## اطلاعیه فنی

دریافت کننده	نمایندگی ها مجاز ایران خودرو
قابل توجه	صاحب امتیاز ■ مدیر خدمات ■ کارشناس فنی ■ کارشناس پذیرش / پذیرشگر ■ مسئول بازرگانی قطعات یدکی ■ مسئول امور مشتریان □ تعمیرکاران □
عنوان اطلاعیه	نشتی گازهای خروجی از بین منیفولد خروجی و پرخوران
نوع خودرو	خودروهای سورن و دنا EF7-TC توربوشارژ

تاریخ: ۱۳۹۶/۰۷/۰۵  
شماره: ۱۳۹۶-۸۰  
کلید مدرک: ۱۶۸۲۷

واشر توربوشارژ به منیفولد - دو لایه

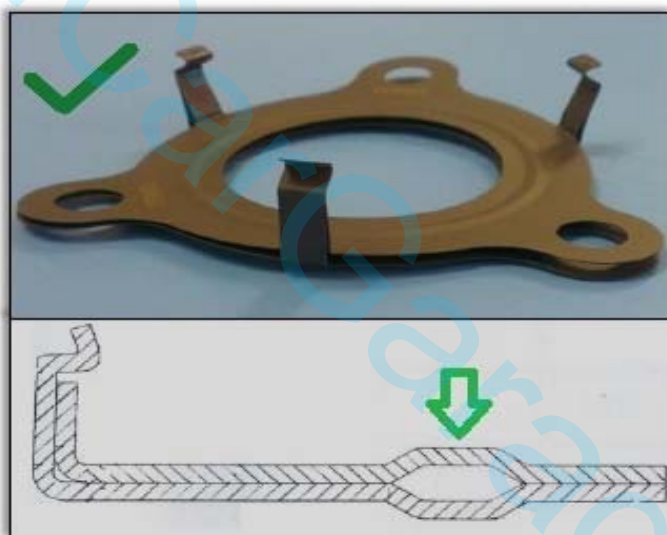
(۱) پیچ های اتصال توربو به منیفولد خروجی را دمونتاز نمایید.

(۲) تختی سطح نشست منیفولد خروجی و پرخوران (توربو شارژ) را اندازه گیری نمایید . ( تختی 0.03mm می باشد )

- در صورت دمونتاز پرخوران به هر دلیلی می بایست واشر اتصال پرخوران به منیفولد دود به همراه ۳ عدد پیچ اتصال پرخوران به منیفولد تعویض گردد.
- در صورت دمونتاز منیفولد دود به هر دلیلی می بایست واشر اتصال پرخوران به منیفولد دود ، واشر اتصال منیفولد دود به سرسیلندر و به همراه ۳ عدد پیچ اتصال پرخوران به منیفولد تعویض گردد.

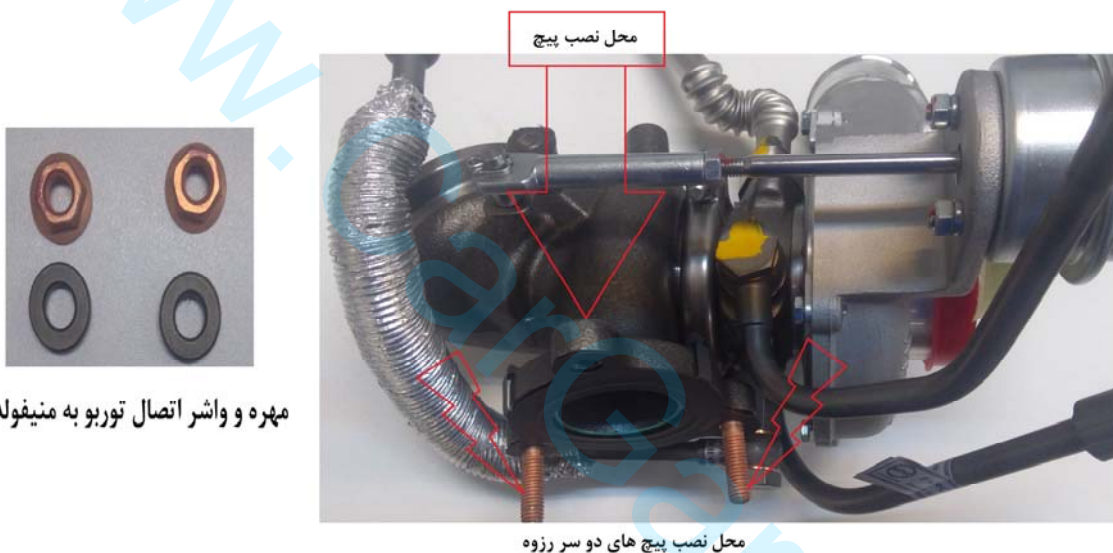
۳- در صورتیکه اتصال پرخوران به منیفولد دود توسط ۳ عدد پیچ بود می بایست جهت مونتاژ از ۱ عدد پیچ و ۲ عدد پیچ دوسر رزوه با پوشش مسی استفاده گردد. ( مطابق تصویر ذیل)

۴- در صورت سالم بودن رزوه های پیچ دو سر رزوه و مهره نیازی به تعویض پیچ و مهره نمی باشد.
